COMMISSION DE LA CAPITALE NATIONALE
NATIONAL CAPITAL COMMISSION

N°	2021-P154
Au	Conseil d'administration
Date	2021-06-23

Pour	DÉCISION
Sujet/titre	
Programme d'acquisition de services énergétiques (PASE) de SPAC – Approbation fédérale de l'utilisation du sol et de design (AFUSD) pour l'avant-projet détaillé et définitif pour les principaux éléments du projet de niveau 3 : la centrale Cliff, la centrale du pré Tunney et la station de pompage de l'eau de la rivière.	
But de la proposition	
Obtenir l'approbation de l'avant-projet détaillé et définitif développé pour les principaux éléments du projet du PASE nécessitant un examen d'AFUSD de niveau 3, notamment : <ul style="list-style-type: none"> • La centrale Cliff • La centrale du pré Tunney • La station de pompage de l'eau de la rivière 	
Recommandation	
<ul style="list-style-type: none"> • QUE l'Approbation fédérale d'utilisation du sol et de design (AFUSD) pour l'avant-projet détaillé et définitif développé pour les composantes du projet du PASE pour la station Cliff, la station du pré Tunney et la station de pompage de l'eau de la rivière soit accordée, conformément à l'article 12 de la <i>Loi sur la capitale nationale</i>; • Q

Theatre Boxes/Les Loges du Théâtre

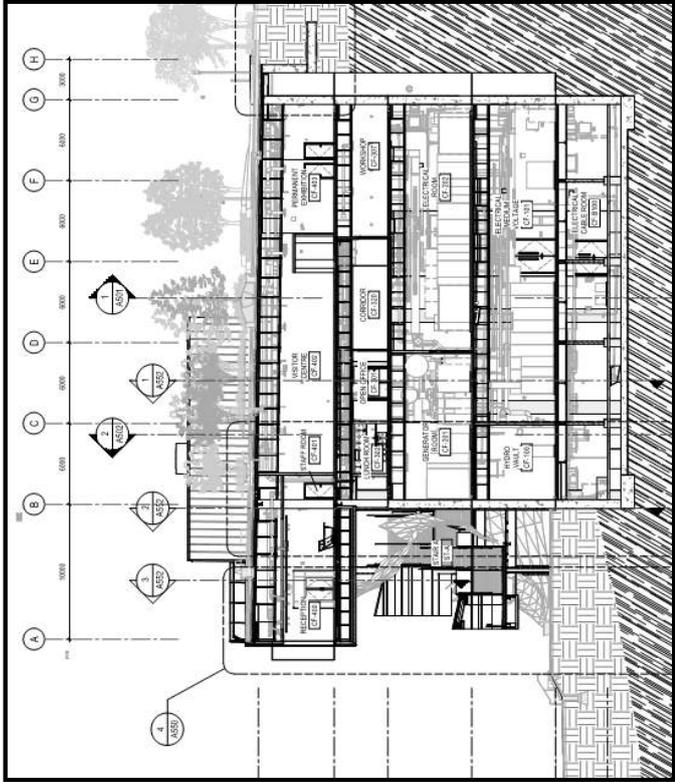
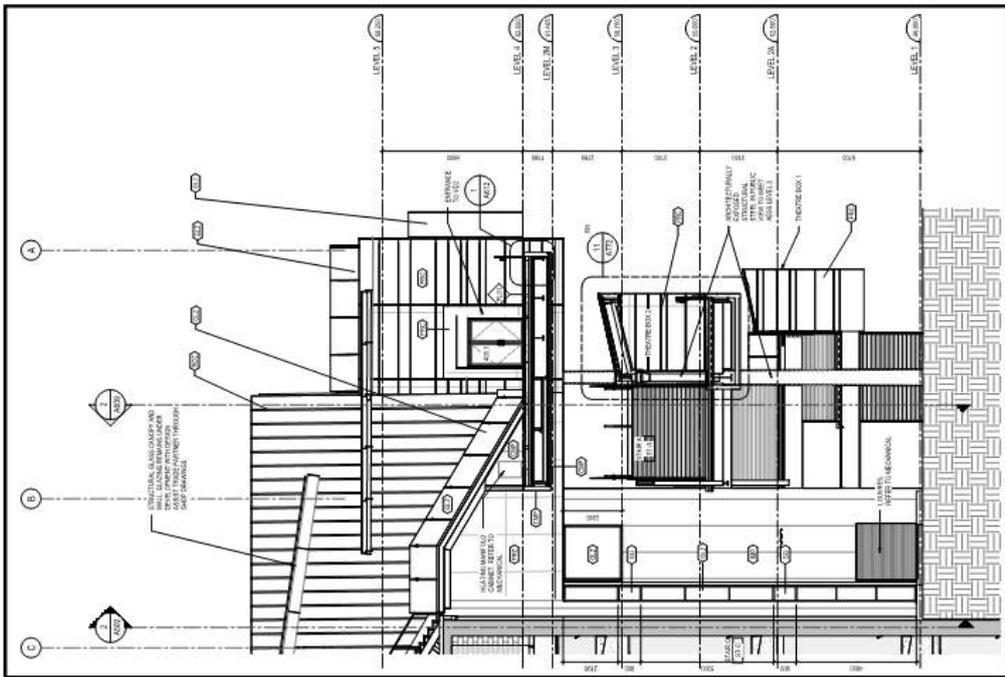
- Members requested additional views including a night view and additional perspectives from the base of the plant, the Portage Bridge, and Gatineau.
- More information should be provided regarding how the theatre boxes and other components of the design will be lit. Lighting will need to be sensitive to the context.

- The orthogonal boxes bring a different style and are difficult to follow. The curve

language should dominate. The colour could be closer to the cliff's than to the Supreme Court.

Triodetic curtain/
Rideau Triodétique

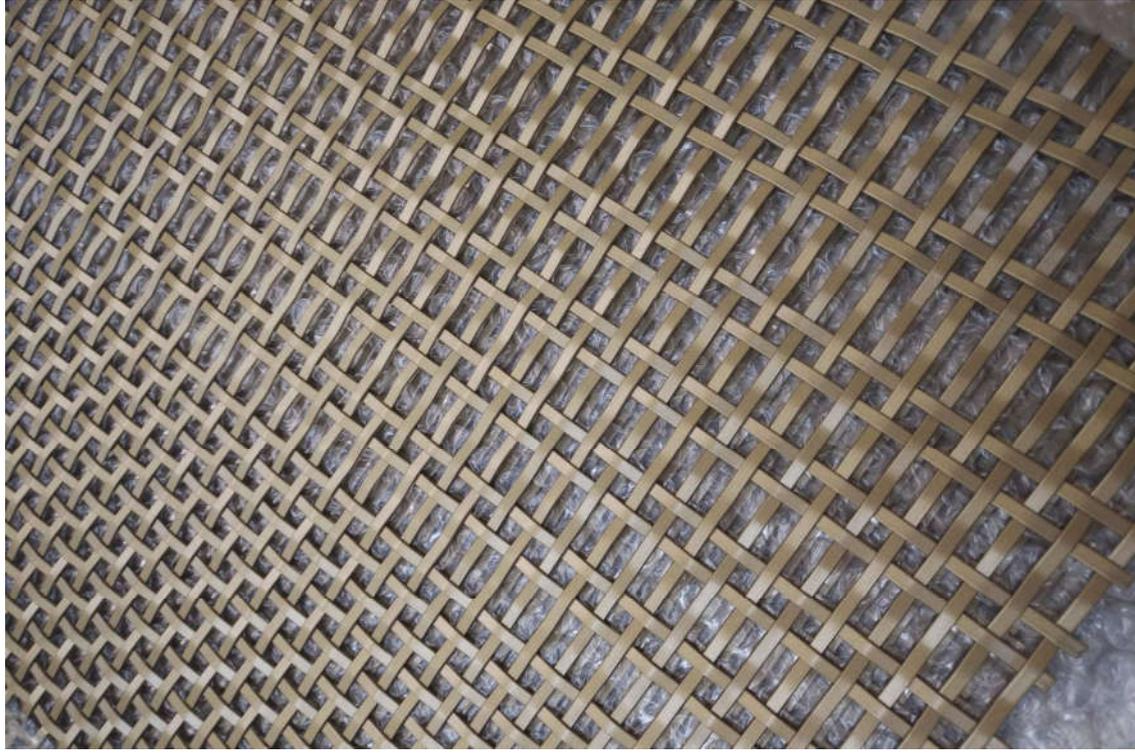
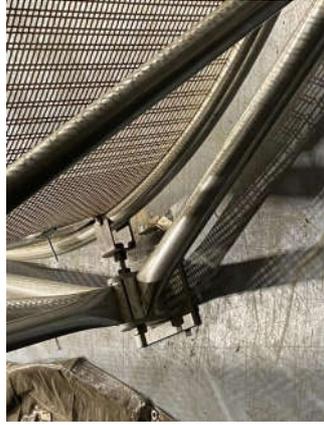
- More detail is needed regarding the plant's architectural screen (drapery) to ensure the design resolution results in long-term viability and durability.

- Given the visual prominence of the screen, plant material could be integrated (e.g., climbing vines at the base of the plant) to improve views. The screen should be porous to achieve the desired visual effect.

- Vegetation to soften the screen's appearance should be considered.

- Résolution du design du rideau en treillis, couleur et opacité.
- Résolution de la conception de la main courante sur le « plateau supérieur ».
- La conception finale d'aménagement paysager de l'interface entre la centrale et le Sentier de la capitale de la CCN, en se concentrant particulièrement sur le(s) mur(s) de soutènement et l'aménagement paysager.
- Résolution de la finition finale des matériaux du revêtement des deux cheminées d'échappement et du frittage requis pour les oiseaux.
- Approbation finale du revêtement de la station Cliff.
- Test de l'éclairage extérieur.

Public Elevator Details/Détails de L'ascenseur Public

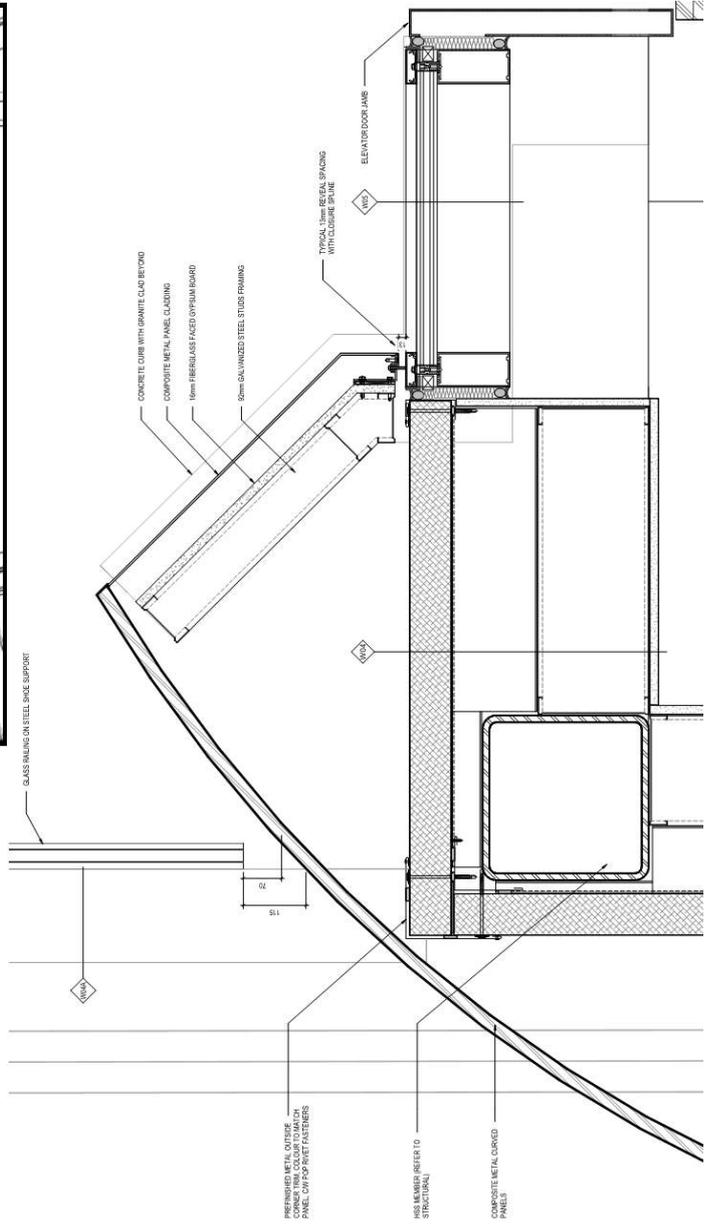
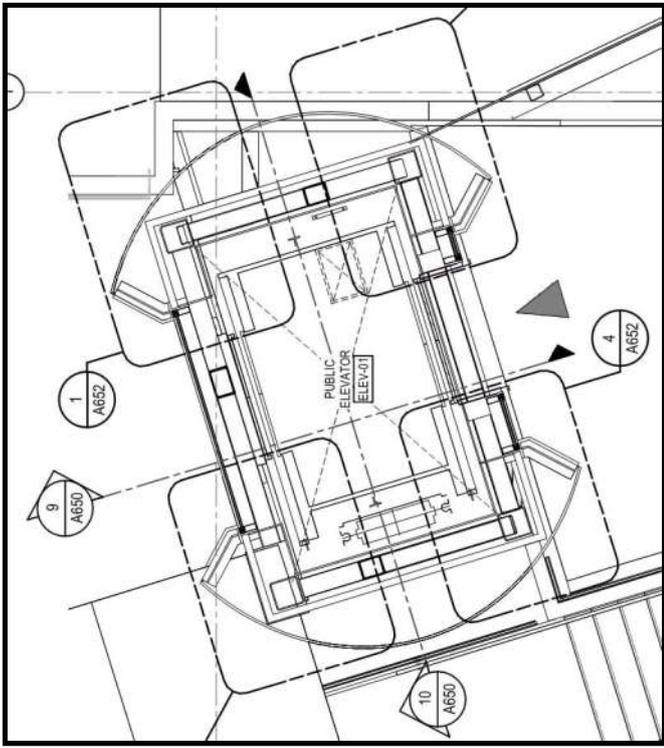
- The public elevator and stair is an important addition. Members emphasized the importance of appropriate winter maintenance to ensure accessibility year-round.

Stack Details/Détails des Piles

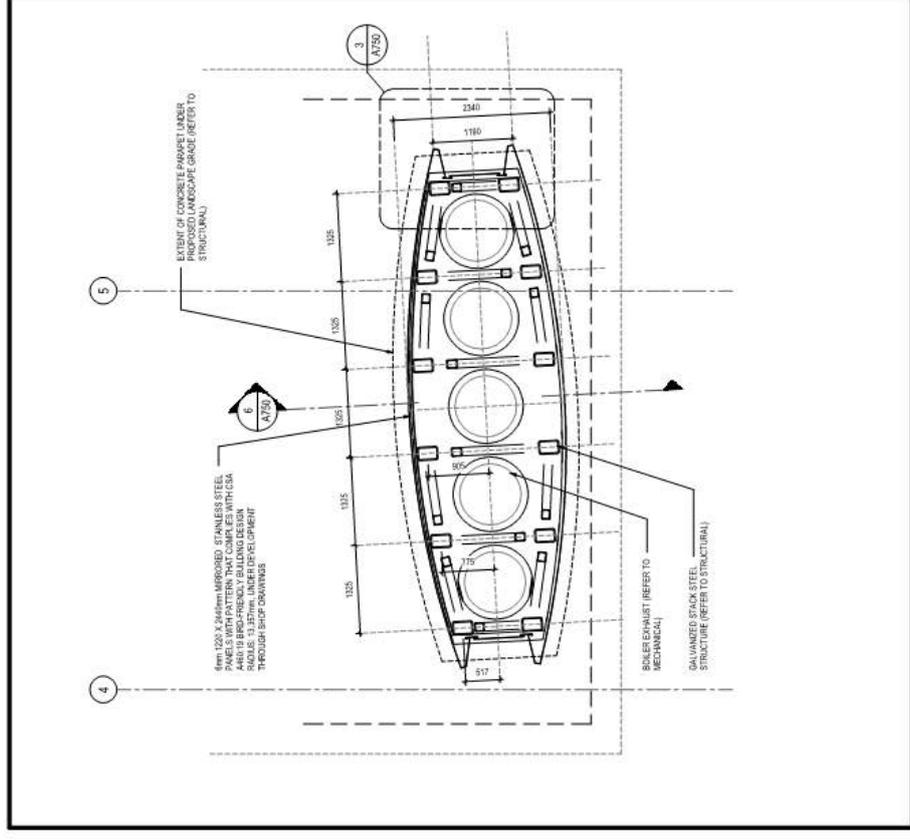
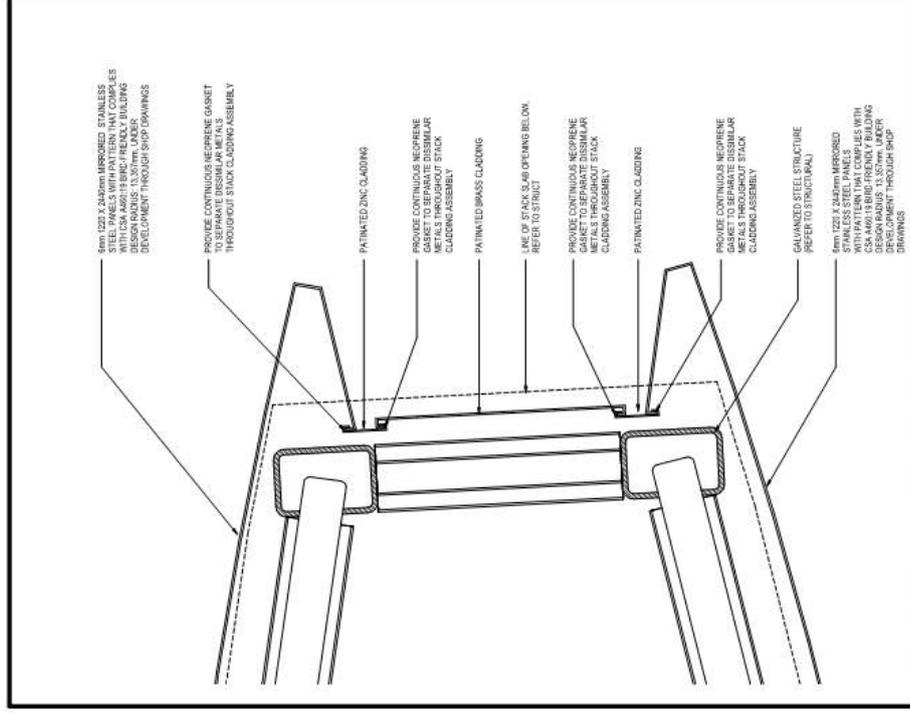
- A treatment to reduce the risk of reflected solar glare from the chimneys' mirrored steel material should be considered.
- The landscape approach at base of the plant should incorporate native planting to screen the service area.

- The width reduction from 11 metres to 7 metres is appreciated.
- Some concerns were expressed about the shiny material which could be a hazard for birds. It should be a more discreet and contemporary finish and have a bird-friendly design.
- Solar panels could be considered on stalks to support night lighting (symbolic value, future of energy).

- Faire progresser et peaufiner la conception du centre d'accueil des visiteurs à la centrale Cliff.
- Encourager l'accès du public, tout au long de l'année, aux esplanades, aux aménagements paysagers et aux aires de repos de la centrale Cliff et de la centrale du pré Tunney.
- Continuer à affiner et à perfectionner la conception du rideau en treillis à la centrale Cliff.
- Réduire la largeur des cheminées d'échappement de la centrale Cliff de 11 mètres à 7,5 mètres.
